### 三相モータの生産拠点変更および新規仕込生産化のお知らせ

No.	形名	端子方向	出力 (kW)	極数	定格	枠番	新規登録形名コード
1	SF-PR	B組	0.75	4	200V 4 定格	80M	0DSD13
2	SF-PR	B組	1.5	4	200V 4 定格	90L	0DSE25
3	SF-PR	B組	2.2	4	200V 4 定格	100L	0DSF13

当該モータの生産拠点を MITSUBISHI ELECTRIC AUTOMATION (THAILAND) CO.,LTD に変更します。  
拠点変更に伴い、本体、銘板、梱装箱の仕様を変更します。  
なお、従来モータから機能・特性に変更はありません。

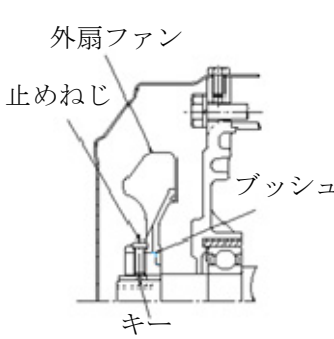
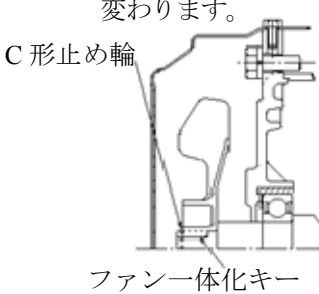
対象	項目	変更前	変更後	備考
100L 機種 (No.3)	外扇ファン		<p>外扇ファンの形状、およびブッシュ・キー方式からファン・キー一体構造に変わります。</p> 	<p>部品手配時は製造番号も併せてご連絡ください。 (従来外扇ファンとの取付互換性はありません)</p>

(2) 銘板

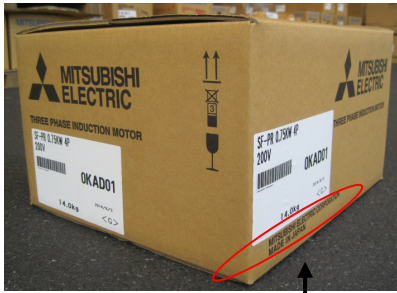
銘板の印字方法と記載内容を変更します。

対象機種	変更前	変更後
全機種 (No.1~3)	 <p>MITSUBISHI ELECTRIC CORPORATION MADE IN JAPAN</p>	 <p>MITSUBISHI ELECTRIC CORPORATION MADE IN THAILAND</p>
